Ventile: Lage- und Durchmesseränderung

Notice FH², format A4.

Compressor replacement on Condensing Units with a '1:H' compressor

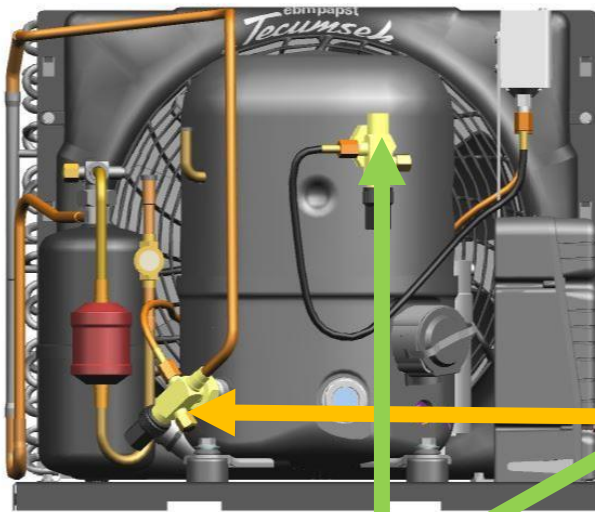
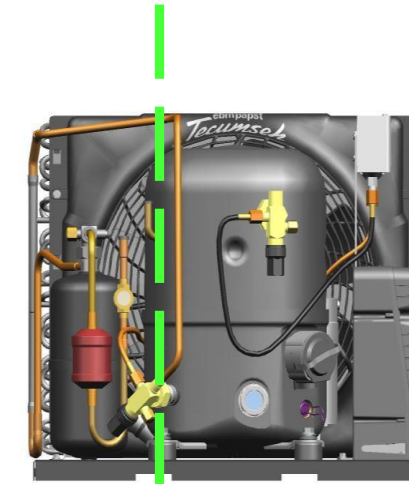
Druckventil Rotalock

Durchmesser: Verändert

FH Rotalock 1" - 14UNS 2A

FH² Rotalock 1" ¼ - 12UNF 2A

- Platform M420: 3/8 **7** ½
- Platform M350: no change

Inbetriebnahme :Verdichter wechseln

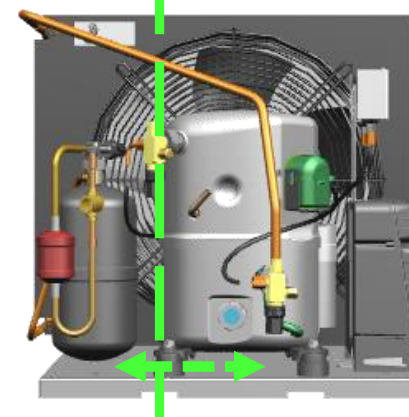
- FH für die Inbetriebnahme oder dem Tausch im Jahr 2020 verfügbar
- FH² : Ein Rohr-Kit wird im Ersatzteilprogramm erhältlich sein, um dem Auslassventil gegenüberzustellen Ø Differenz*.

*FH Rotalock 1" - 14UNS 2A / FH² Rotalock 1" ¼ - 12UNF 2A
